Bebauungsplan Nr. 62 "Solarpark Vogtsreichenbach Süd-West" und 4. Änderung des FNP
 - Abwägung der eingegangenen Stellungn. und Anregungen nach §§ 3 Abs. 2 und 4 Abs. 2 BauGB
 - Satzungs-/Feststellungbeschluss

Aufstellung des vorhabenbezogenen Bebauungsplanes „Solarpark Vogtsreichenbach Süd-West“ und der 4. Änderung des Flächennutzungsplanes im Parallelverfahren.

b) Feststellungs- und Satzungsbeschluss

4.1. PLEdoc GmbH, E-Mail vom 11. November 2025

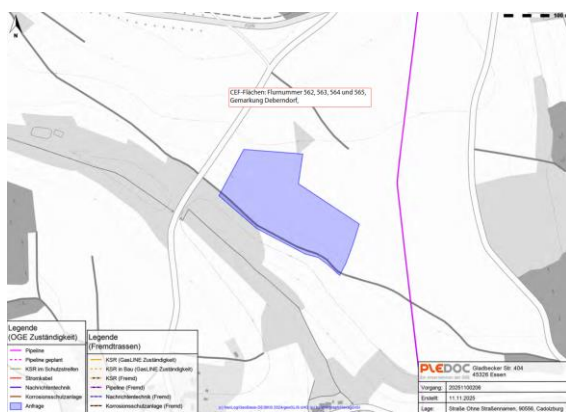
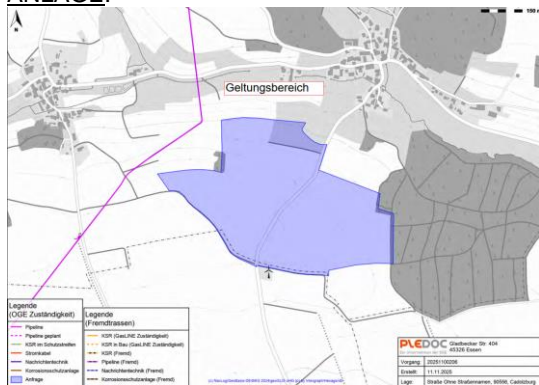
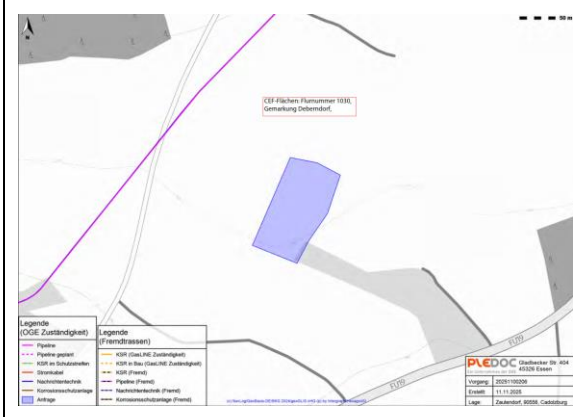
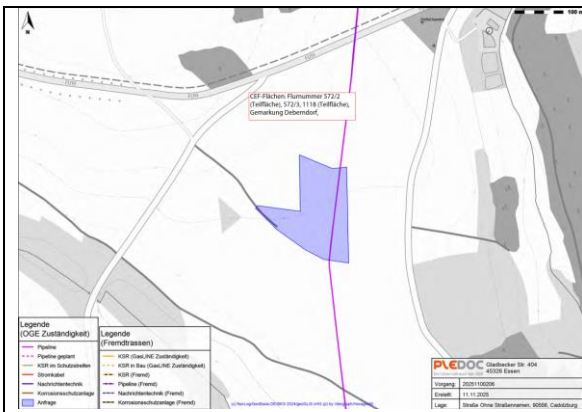
Hinsichtlich der Pflege- und Entwicklungsmaßnahmen weisen wir darauf hin, dass sich bei diesen Maßnahmen keinerlei Nachteile für den Bestand und Betrieb der Versorgungsanlagen sowie keinerlei Einschränkungen oder Behinderungen bei der Ausübung der für die Sicherheit der Versorgung notwendigen Arbeiten, wie Überwachung, Wartung, Reparatur usw. ergeben dürfen. Diese Arbeiten werden in der Regel zur dringenden Abwehr einer Gefahr oder Beseitigung eines Schadens erforderlich.

Dieses gilt entsprechend für die notwendige Beseitigung des Bewuchses mit Maschineneinsatz innerhalb der Leitungsschutzstreifen. Zum Schutz der Leitungen führt der Instandhalter im regelmäßigen Abstand eine Pflege (Mahd) der Schutzstreifen durch, um Beschädigungen durch Baum- und Gehölzbewuchs vorzubeugen.

Um eine ungehinderte Entwicklung der Flächen für die Pflege- und Entwicklungsmaßnahmen zu gewährleisten, empfehlen wir daher, diese **nur außerhalb der Schutzstreifenflächen anzulegen.**

gehen keine Nachteile für den Bestand oder Betrieb der Versorgungslage sowie keine Behinderung oder Einschränkung zur Versorgung der Anlage einher.

Eine regelmäßige Mahd ist auf den Flächen festgesetzt. Eine Entwicklung von Baum oder Gehölzbewuchs ist nicht zulässig.

Der Hinweis wird nachrichtlich in die Begründung zum vorhabenbezogenen Bebauungsplan ergänzt.

1. Der Marktgemeinderat nimmt die Stellungnahme der PLEdoc GmbH zu dem Leitungsverlauf einer Erdgasleitung über CEF-Flächen zur Kenntnis.
2. Die Leitungstrasse wird mit entsprechenden Schutzstreifen nachrichtlich übernommen.
3. Die Begründung zum Bebauungsplan wird ergänzt.

4.8.1 Stellungnahme zum Flächennutzungsplan

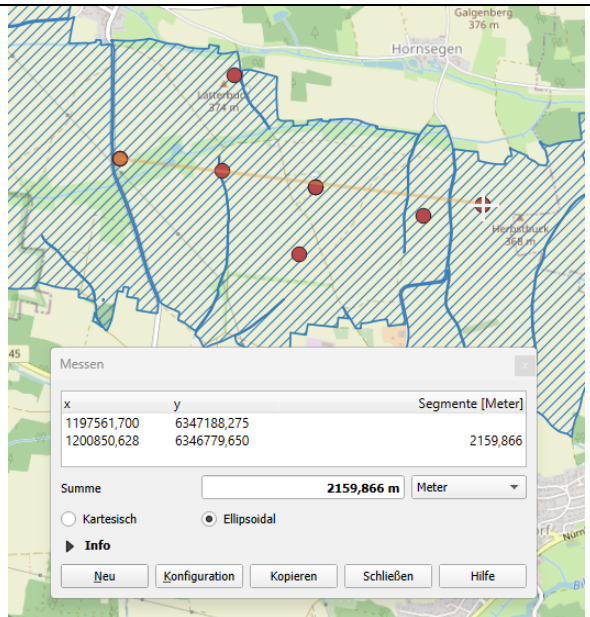
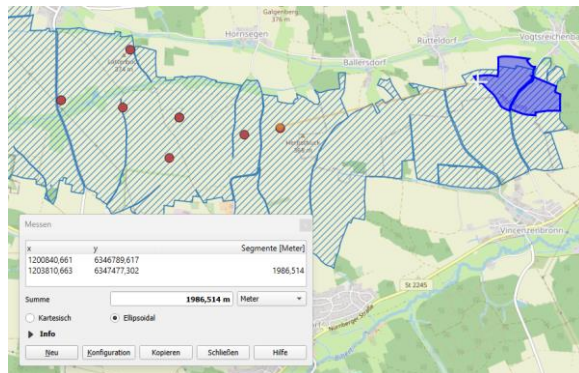
4.8.1.	Regierung von Mittelfranken, Höhere Landesplanungsbehörde, E-Mail vom 05. Dezember 2025
<p>die Regierung von Mittelfranken nimmt als höhere Landesplanungsbehörde anhand der von ihr in dieser Eigenschaft ausschließlich zu vertretenden überörtlich raumbedeutsamen Belange der Raumordnung und Landesplanung zu o.g. Bebauungsplanentwurf wie folgt Stellung:</p> <p>Gegen den im Auslegungsverfahren befindlichen Entwurf wurden im Verfahren nach § 4 Abs. 1 BauGB Einwendungen aus landesplanerischer Sicht nicht erhoben (vgl. Schreiben RMF-SG24-8314.01-94-1-36 vom 23.04.2025). Diese Stellungnahme wird aufrechterhalten.</p> <p><u>Hinweise der höheren Naturschutzbehörde</u></p> <p>Im Rahmen der frühzeitigen Beteiligung wurde auf die mangelhafte Standortalternativenprüfung bezüglich der Feldvogelkulisse Kiebitz hingewiesen. Auch in den Unterlagen zur erneuten Auslegung wurde hierauf nur unzureichend eingegangen.</p> <p>Im Rahmen der Umweltprüfung muss die Planung innerhalb der Feldvogelkulisse Kiebitz und deren Auswirkungen auf die dortige Population des Kiebitzes bewertet werden. Hierbei ist es unerheblich, dass bisher im Planungsgebiet keine Kiebitze brüten.</p> <p>Durch die Lage innerhalb der Feldvogelkulisse Kiebitz geht durch die Planung eine Fläche von mehr als 28 ha als Lebensraum für den Kiebitz verloren. Im Zusammenhang mit dem Solarpark Vincenzenbronn wird innerhalb der Feldvogelkulisse Kiebitz eine Fläche von 40 ha überbaut. Der tatsächliche Flächenverlust ist aufgrund der Kulissenwirkung der beiden Solarparks um ein Vielfaches höher. Die Feldvogelkulisse Kiebitz wird nach fachlichen Kriterien durch das Landesamt für Umwelt ausgewiesen. Die Feldvogelkulisse umfasst Lebensräume in der Agrarlandschaft, die von den jeweiligen Arten für die Brut genutzt werden oder genutzt wurden bzw. in naher Zukunft, nach erfolgter Lebensraumaufwertung wieder als Bruthabitat zur Verfügung stehen sollen. In der von der Planung betroffenen Kulisse gibt es aktuelle Nachweise von brütenden Kiebitzen. Durch lebensraumverbessernde Maßnahmen oder durch geeignete Schutzmaßnahmen soll die Population in der gesamten Kulisse gestützt werden. Großflächige Eingriffe, welche die Habitataignung für die betroffene Art einschränken, sollen in den jeweiligen Kulissen vermieden werden. Ziel ist es, durch lebensraumverbessernde Maßnahmen bisher nicht besiedelte Flächen für den Kiebitz aufzuwerten. In der Feldvogelkulisse Kiebitz soll sich der Bestand der bedrohten Vogelart stabilisieren und hierdurch die Populationen langfristig gesichert werden.</p>	<p>Es wird zur Kenntnis genommen, dass weiterhin keine Einwendungen aus landesplanerischer Sicht erhoben werden.</p> <p>Der Umweltbericht wird fortgeschrieben.</p> <p>Der Umweltbericht wird fortgeschrieben.</p> <p>Der Flächenverlust ist in der Tat vorhanden, jedoch handelt es sich um keinen Flächenverlust von Fortpflanzungsstätten für den Kiebitz, also kein Flächenverlust, der in irgendeiner Art und Weise die Kiebitzpopulation betrifft. Die Höhere Naturschutzbehörde schreibt, dass die Feldvogelkulisse so umfasst wurde, dass Lebensräume in der Agrarlandschaft von der jeweiligen Art für die Brut benutzt werden oder genutzt wurden bzw. durch Lebensraumaufwertung wieder als Bruthabitat zur Verfügung stehen sollen. Jedoch weist keine empirische Studie oder Kartierung auf ein Vorkommen des Kiebitzes im Geltungsbereich der geplanten Anlage oder einem Umkreis von mindestens 1500 m hin und selbst Lebensraumaufwertung in diesem Bereich würden auf Grund weiterer Vergrämungseffekte ein Kiebitzvorkommen ausschließen.</p> <p>Das zentrale Vorkommen des Kiebitzes in dem Wiesenbrütergebiet hat einen Ost-West Durchmesser von ca. 2.159 m (siehe Abbildung).</p>

Die Distanz zwischen dem östlichsten Vorkommen dieses zentralen Gebietes und dem westlichen Rand der geplanten PV-Anlage besitzt einen fast identischen Wert (1986m, siehe Abbildung).

Der Abstand des östlichsten jemals vorkommenden Kiebitzes im Wiesenbrütergebiet zur geplanten Anlage ist demnach genauso groß wie die Ost-West Ausdehnung des Kiebitzvorkommen in dem Wiesenbrütergebiet. Ein Shift der Kiebitzpopulation ca. 2 km nach Osten ist demnach auch in Zukunft äußerst unwahrscheinlich.

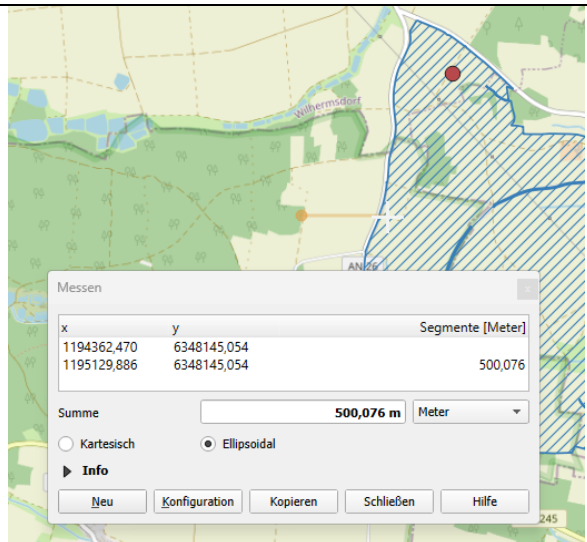
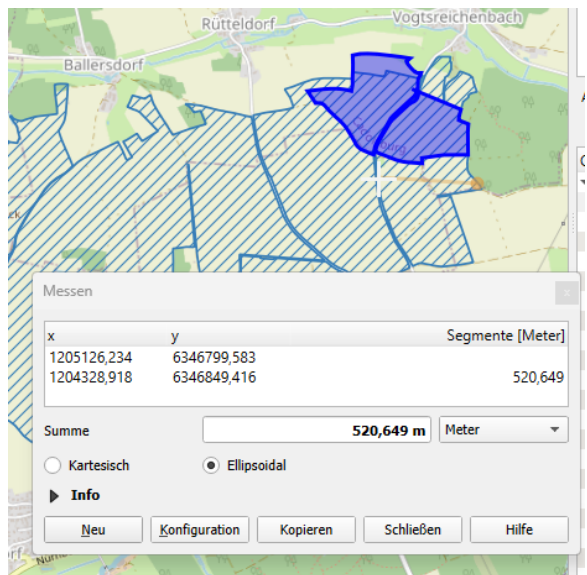
Aufgrund der Lage innerhalb der Feldvogelkulisse Kiebitz sowie aufgrund der Kuppenlage ist das Planungsgebiet nur eingeschränkt für den großflächigen Solarpark geeignet.

Der ca. 500 m Wiesenbrüterkulissen-Saum vom östlichen Wald (Lohwald) ausgesehen bietet sich ebenso wenig für eine Kiebitzkulisse an, wie der ca. 500 m Bereich westlich des Wiesenbrütergebietes (siehe Abbildung unten).

Hier läuft das Wiesenbrütergebiet bis zur Straße und der Abstand zum Wald wird eingehalten (Keine Habitataignung für den Kiebitz).

Im Osten der Kulisse wurde dies nicht gemacht, obwohl sich beide Waldsaumbereiche (ca. 500m) nicht als Kiebitzfläche eignen. Dabei ist zu erwähnen, dass zumindest im Westen der gesamten Wiesenbrüterkulisse ein Kiebitzvorkommen vorhanden war (siehe Abbildung, roter Punkt im Norden des Gebietes). Im Osten gab es im Umkreis von fast 2km kein Vorkommen. Es bleibt offen, weshalb im Osten das Gebiet bis zum Wald ausgewiesen wurde und im Westen nicht. Bezogen auf die Lebensweise des Kiebitzes passen beide Saumbereiche (Osten und Westen) am Wald nicht in die Wiesenbrüterkulisse für den Kiebitz.

Die Stellungnahme zur eingeschränkten Standorteignung aufgrund der Lage innerhalb der Feldvogelkulisse Kiebitz sowie der topografischen Kuppenlage wird zur Kenntnis genommen. Der geplante Standort weist jedoch bereits eine technische und planerische Vorbelastung auf. Durch die vorhandene Freileitung sowie durch den etwa 100 m südlich gelegenen, bereits rechtskräftigen
